**I Результаты обследования:**

**Муниципальное автономное дошкольное образовательное учреждение «Детский сад  
комбинированного вида № 25 «Рябинка», ул.Ленина,26**

к Акту обследования ОСИ к паспорту доступности ОСИ № 25 01 от «23» ноября 2016 г

**Фото № 1 Территория, прилегающая к объекту**

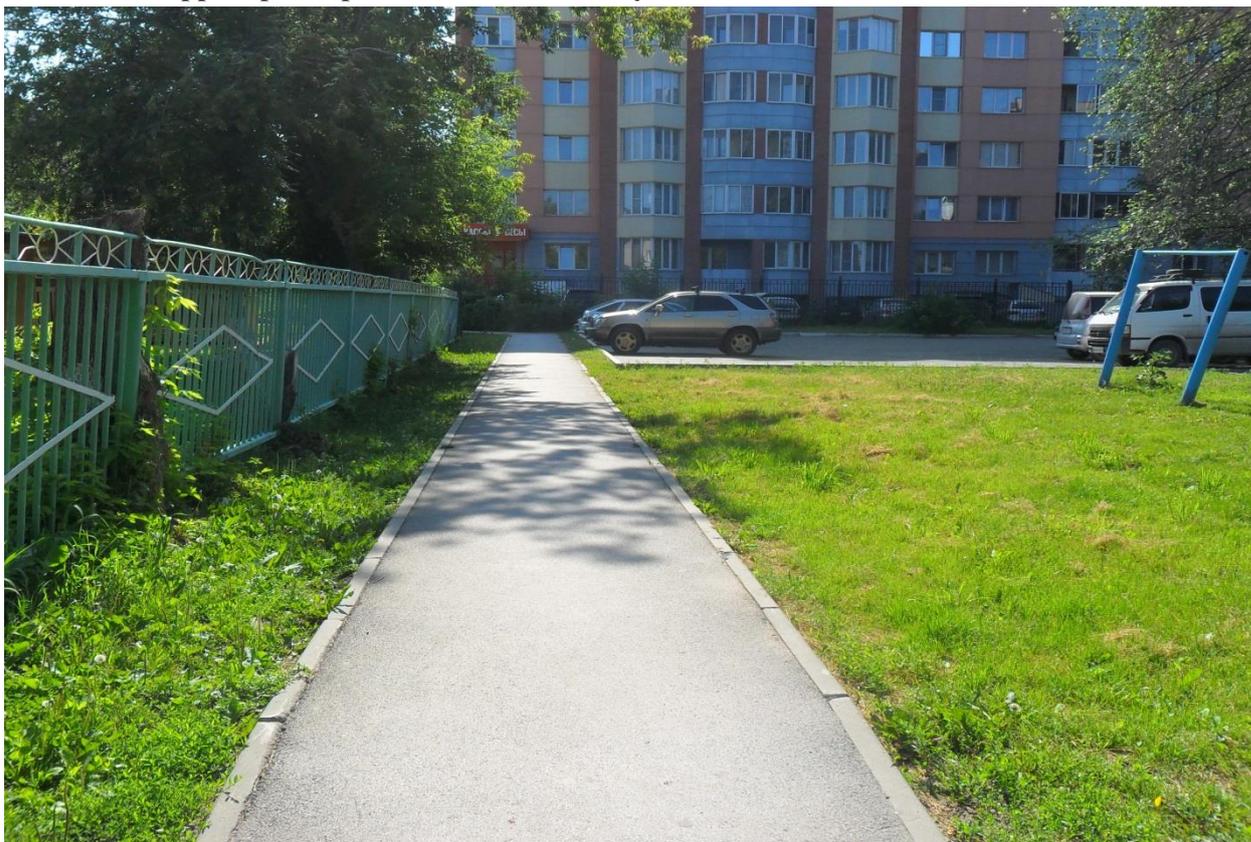
1.1	Вход (входы) на территорию	есть	1	1	1.Отсутствие оборудования доступными элементами информации об объекте.  2.Ширина проема калитки 85 см ( <b>норма не менее 90 см</b> )	Все  К,О,С	Индивидуальное решение с ТСР	Оборудовать доступными элементами информации об объекте

1.2	Путь (пути) движения на территории	есть	3	3	Расстояние до входа в здание 60 м ( <b>норма не более 50 м</b> ). Пути движения - асфальтовое покрытие неровное. Бордюрный камень требует замены .	К, О,С	Текущий ремонт	Замена асфальтового покрытия и бордюрного камня

Фото №2 Вход(входов) в здание

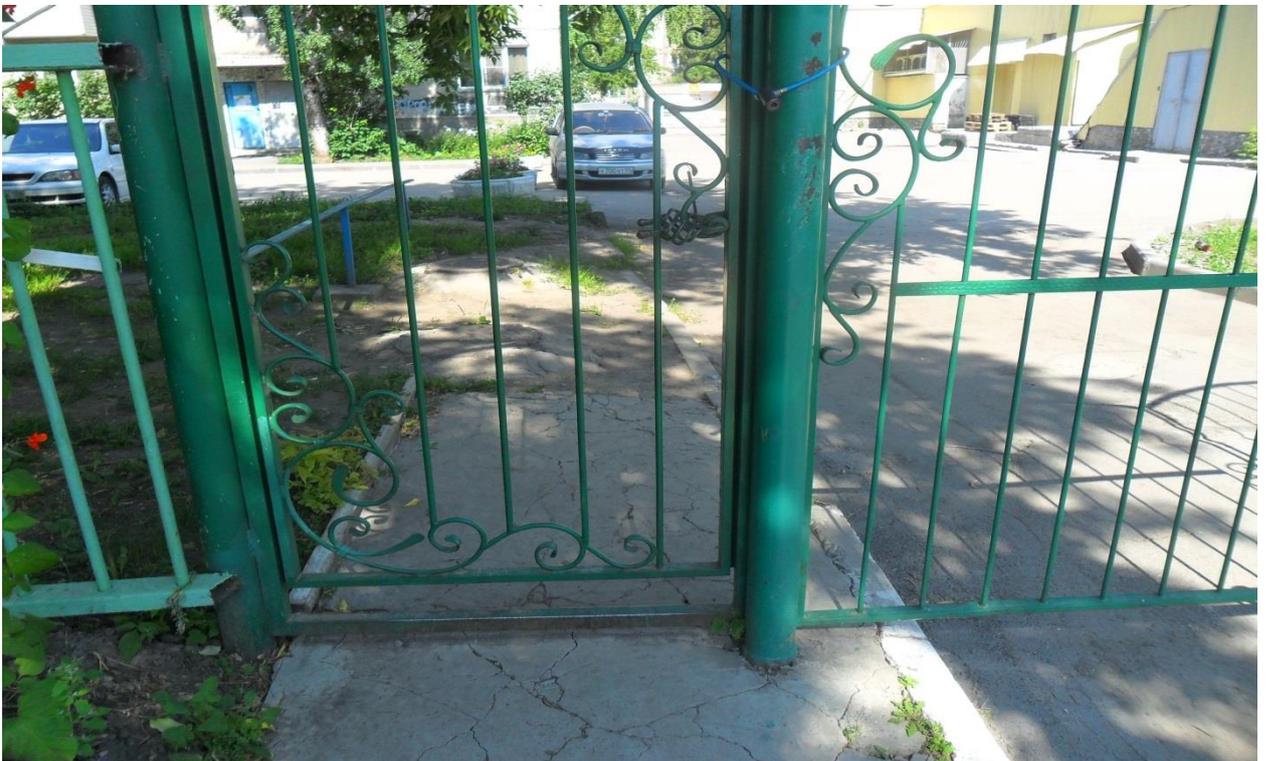
2.2	Пандус (наружный)	нет		-		К	Текущий ремонт	Установить пандус
2.3	Входная площадка (перед дверью)	есть	нет	2	Отсутствуют водоотвод и дренажные и водосборные решетки		Текущий ремонт	Установить водоотвод и дренажные водосборные решетки

2.4	Дверь (входная)	есть	нет	2	Порог высотой 10 см	К, О,С		
2.5	Тамбур	нет		-		К	Технические решения невозможнее - организация альтернативной формы обслуживания	
	ОБЩИЕ требования к зоне						текущий ремонт; технические решения невозможнее- организация альтернативной формы обслуживания

**Фото № 3. Пути движения в здании**

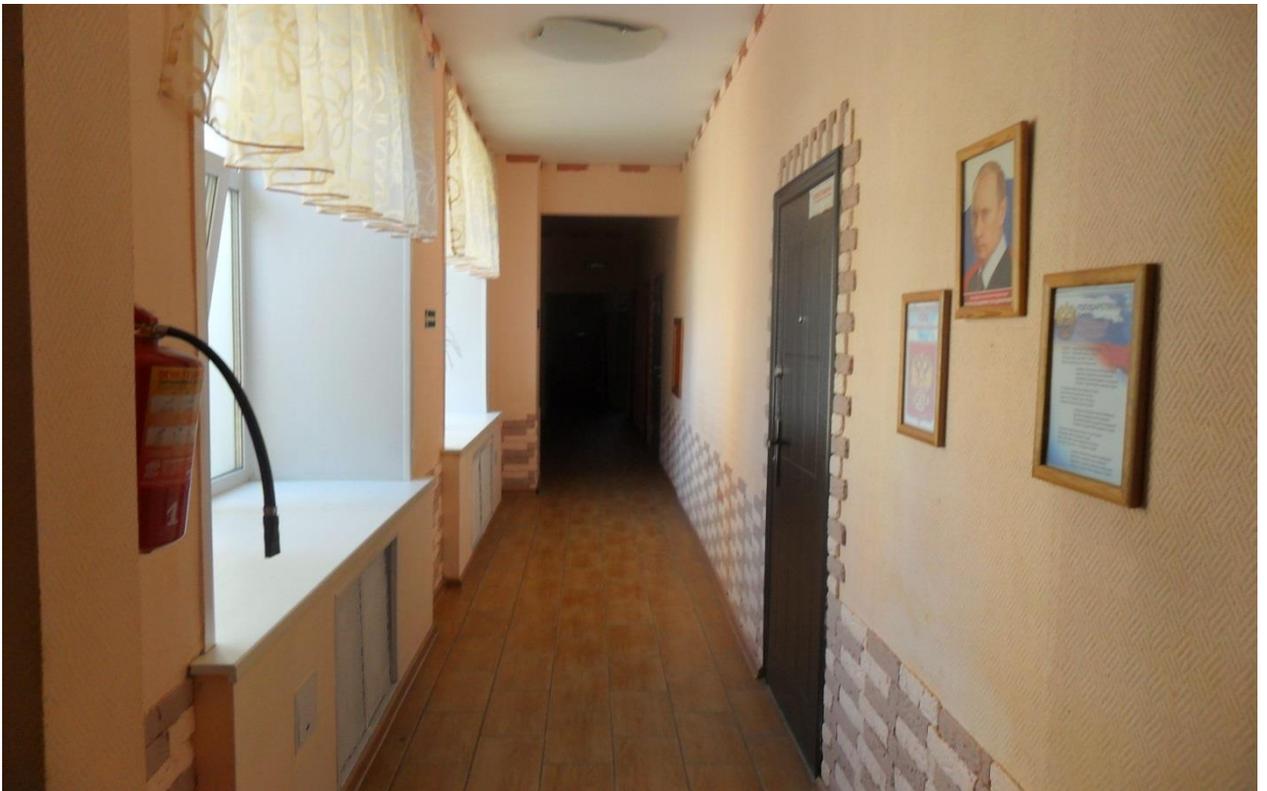
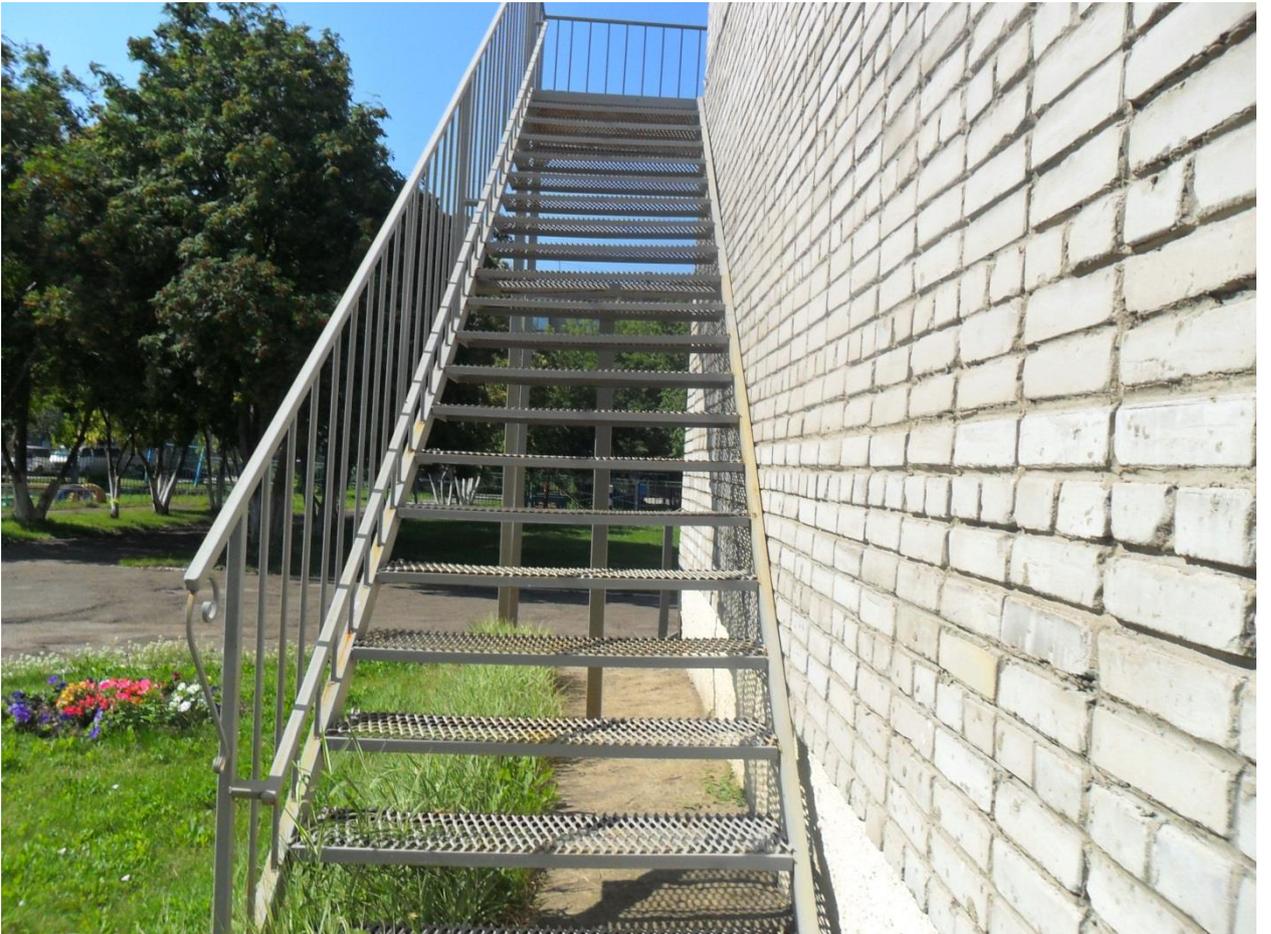
2.1	Лестница (наружная)	есть	нет	3	Отсутствуют дополнительные разделительные поручни ( ширина марша 5 м). Покрытие ступеней декоративной плиткой с резным узором, имеются трещины	О, С	Текущий ремонт	Установить дополнительные разделительные поручни. Заменить плитку на сплошные, ровные, без выступ с шероховатой поверхностью

3.1	Коридор (вестибюль, зона ожидания, галерея, балкон)	есть	2.3, 1	3	Ширина полосы движения при открытых дверях кабинетов 80 см (норма не менее 120см), нет возможности выделить мест для разворотных площадок, отсутствуют поручни	К, О	технические решения невозможны - организация альтернативной формы, текущий ремонт	Установит поручни

3.6	Пути эвакуации (в т.ч. зоны безопасности)	есть	3,4	3	Эвакуация по открытым металлическим лестницам	К, О, С	технические решения невозможны - организация альтернативной формы	
	ОБЩИЕ требования к зоне						технические решения невозможны - организация альтернативной формы

**Фото № 4. Зоны целевого назначения (зальная форма обслуживания)**

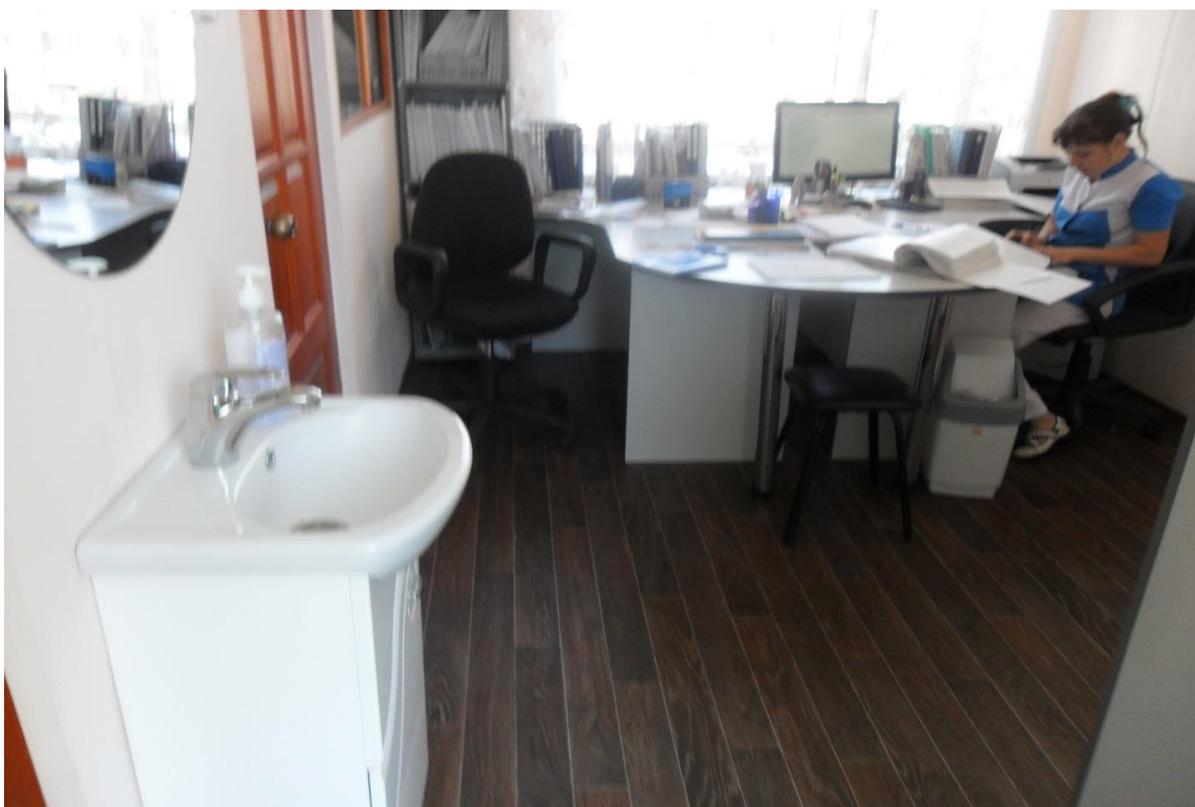
4.1	Кабинетная форма обслуживания (медицинский кабинет, кабинет специалистов- 2 этаж)	есть	30, 21	4	Отсутствует зона для кресла-коляски. Не соответствует габариты зоны сидения.	К	технические решения невозможны – организация альтернативной формы обслуживания

4.2	Зальная форма обслуживания (музыкальный зал, физкультурный зал- 2 этаж)	есть	19, 9	4		К	технические решения невозможны – организация альтернативной формы обслуживания
